Dnr SBN 2020/396-20

Synpunkter från Täby Naturskyddsförening (TNF) på förslag till detaljplan för Rönninge 3:5 Dnr SBN 2020/396-20.

Planläggning av industri- och kontorsfastighet, och förbättrad entré- och parkeringssituation till Rönninge by - Skavlötens naturreservat.

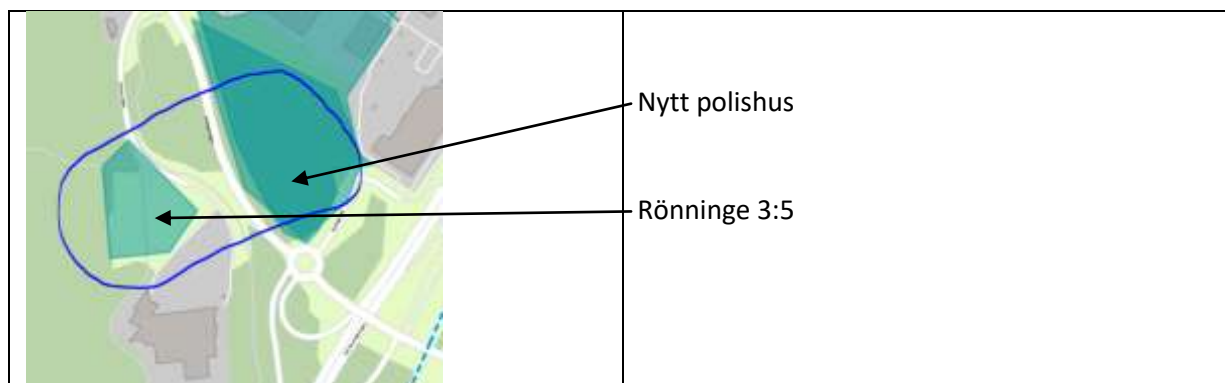
Inrego är en viktig aktör i den cirkulära ekonomin men TNF ställer sig ändå frågan om det verkligen inte finns någon annan mark i Täby där Inrego kan bygga, då planområdet är beläget inom en svag grön länk mellan Angarn- och Bogesundskilen.
